Název akce: UZEL PLZEŇ, 5. STAVBA - LOBZY - KOTEROV	Číslo smlouvy: 14 256 201
	Projektový stupeň: PD
Část: DOKLADY DOKLADY Z PROJEDNÁNÍ BĚHEM ZPRACOVÁNÍ DOKUMENTACE KOMPLEXNÍ VYJÁDRĚNÍ PROJEKTANTA K PŘIPOMÍNKÁM	Datum: 02/2017
	Číslo částí: H.2.2

KOMPLEXNÍ VYJÁDŘENÍ PROJEKTANTA

„Uzel Plzeň, 5.stavba – Lobzy - Koterov“

Schema nap. delení

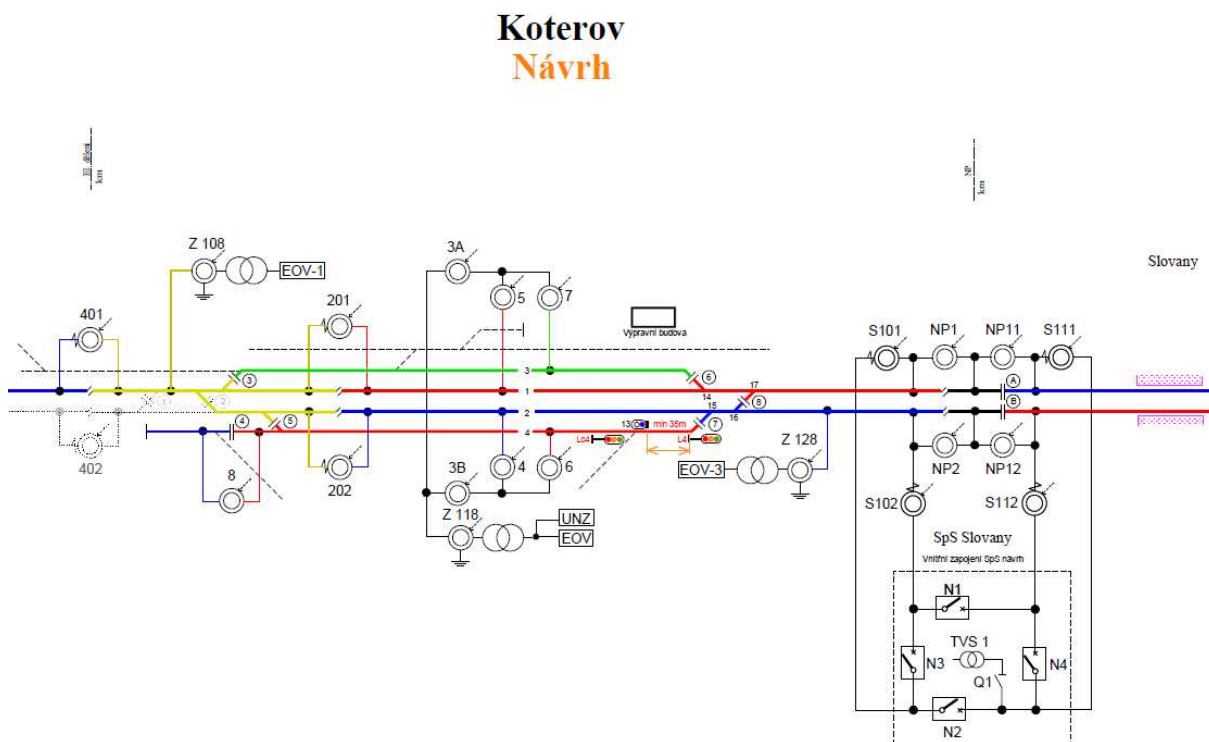
26. upravit schéma viz. plánek návrh – nutno vynechat úsekový dělič mezi 1. a 2. kolejí na Plzeňském zhlaví (při vypnutí TV 1. staniční koleje nemožné napájení v úseku Plzeň – Plzenec), ÚO 411 a 411 přejmenovat na ÚO 201 a 202, upravit zapojení ÚO 5 a doplnit ÚO 7 pro napájení lichých kolejí. Sloučit km polohu elektrického dělení a neutrálního pole. (vynechání ÚO 421 a 422 a 2 ks děličů, prodloužení vzdálenosti mezi NP a koncem nástupiště zastávky Slovany). Při číslování ÚO a děličů počítat i s uvažovanou druhou kolejí ve směru na Starý Plzenec.

Schéma napájení a dělení bylo upraveno podle požadavku (viz návrh) včetně vyznačení budoucího odpojovače a děliče TV pro uvažované doplnění 2. koleje. Navíc bylo ve schématu zrušeno zatrolejování výtažné koleje č.4A včetně odpojovače UO 8 podle požadavku zpracovatele dopravní technologie.
